Interventi di manutenzione relativi alla sostituzione delle attuali “parti calde” (pale, ugelli e tenute) delle Turbine a Gas della Centrale Termoelettrica esistente Edison S.p.A. di Torviscosa (UD) finalizzati al miglioramento dell’efficienza e delle prestazioni ambientali dell’intera installazione [ID_VIP: 4350]

Allegato 1: Risposte alle richieste di integrazioni del MATTM Direzione Generale per le Valutazioni e le Autorizzazioni Ambientali (Rif. m_amte.DVA.REGISTRO UFFICIALE.U.0001198.21-01-2019)

27 febbraio 2019

Figura 3.1a Calcolo dell’andamento dell’induzione magnetica, Linea Torviscosa-Planais, campata 8-9, parallelismo con linea “CP Planais – CP Ca’ Poia” (misure in m)
 Linee aeree - calcolo su piano xz - quota Y=2931

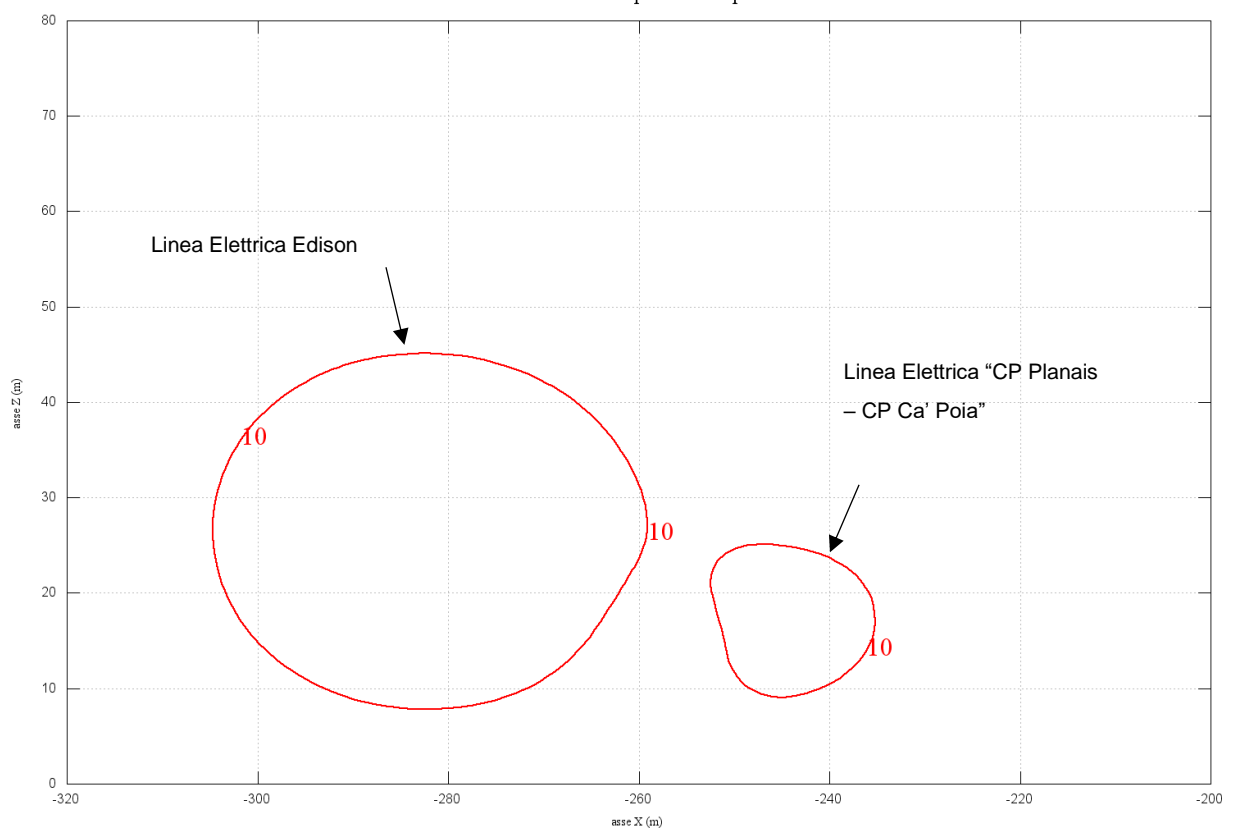
Produrre un approfondimento tecnico che evidenzi l'andamento della isolina di induzione magnetica pari a 10 μ T, pari al valore limite di attenzione per l'induzione magnetica previsto dal D.P.C.M. 08/07/2003 che consideri tutte le linee elettriche intersecanti e/o parallele a quella interessata dall'aumento di potenza previsto in progetto il cui campo magnetico potrebbe risultare cumulato. Per la zona in prossimità della campata della linea in ingresso alla SE di Planais dovrà essere valutata la presenza di tutte le linee elettriche presenti nell'intorno e, oltre a quelle già prese in considerazione, almeno le linee a 380 kV Planais-Salgareda e Planais-Redipuglia

In particolare si presenta di seguito il risultato del calcolo per la campata 8-9, esemplificativa del caso di parallelismo con la linea elettrica a 132 kV “CP Planais – CP Ca’ Poia”.

Come si può facilmente osservare le isolinee prodotte dall’elettrodotto Edison e quelle della linea interferita (CP Planais – CP Ca’ Poia) non sono mutualmente influenzate e possono considerarsi indipendenti per tutta la tratta di parallelismo.

Figura 3.1c Calcolo dell'andamento dell'induzione magnetica, Elettrodotto Torviscosa-Planais, campata 17-18, spigolo capannone 11 lato sostegno 17 (misure in m)

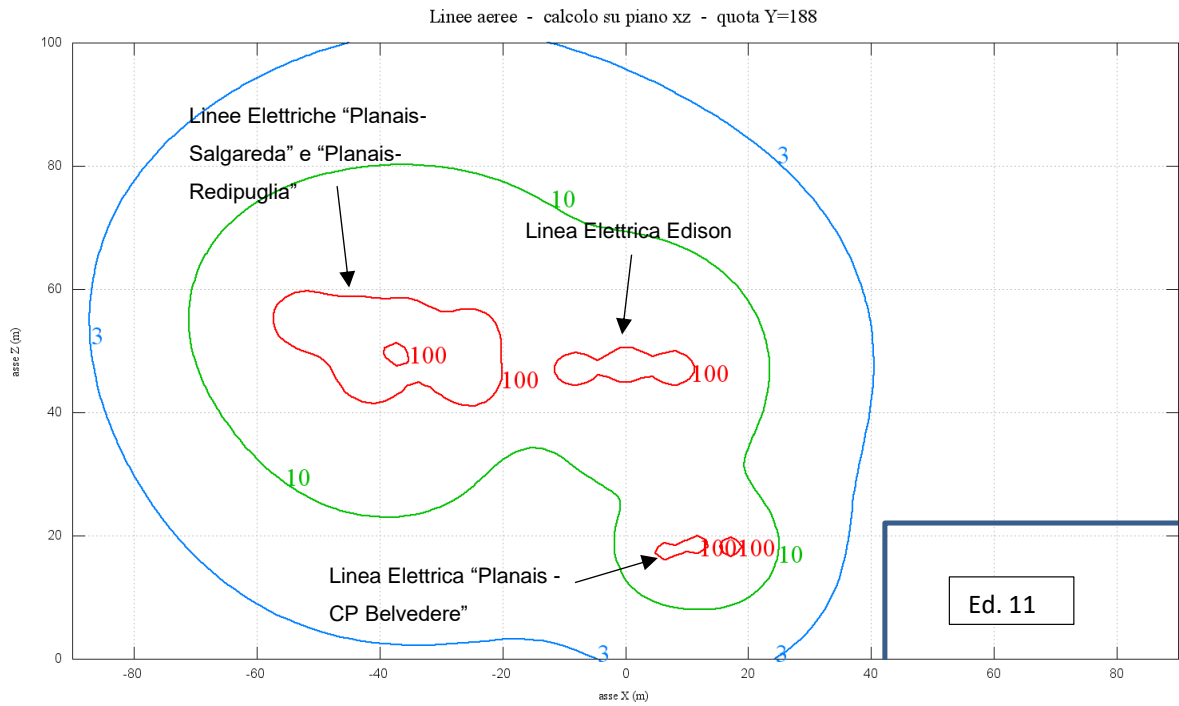
Posto che la linea interferisce con luoghi a permanenza superiore a 4 ore giornaliere, effettuare opportuno approfondimento tecnico che evidenzi l'andamento della isolina di induzione magnetica pari a $3 \mu T$, che consideri tutte le linee elettriche di intersezione e/o parallele a quella interessata dall'aumento di potenza previsto in progetto, da intendersi come mediana dei valori nell'arco delle 24 ore nelle normali condizioni di esercizio.

La zona per la quale è stato eseguito il calcolo è quella in corrispondenza della campata 17-18, che presenta interferenze con altri 4 elettrodotti: le linee a 380 kV "Planais-Salgareda" e "Planais-Redipuglia" e le linee a 132 kV "Planais - CP Belvedere" e "CP Planais – CP Ca Poia".

Come si può osservare, i luoghi con permanenza maggiore di 4 ore (edifici 11 e 12) sono sempre al di sotto dei limiti di attenzione e presentano valori superiori all'obiettivo di qualità solo per altezze superiori ad 8 m dal suolo, decisamente maggiori della quota di 1,5 m dal suolo prevista dalla normativa per l'effettuazione delle verifiche.
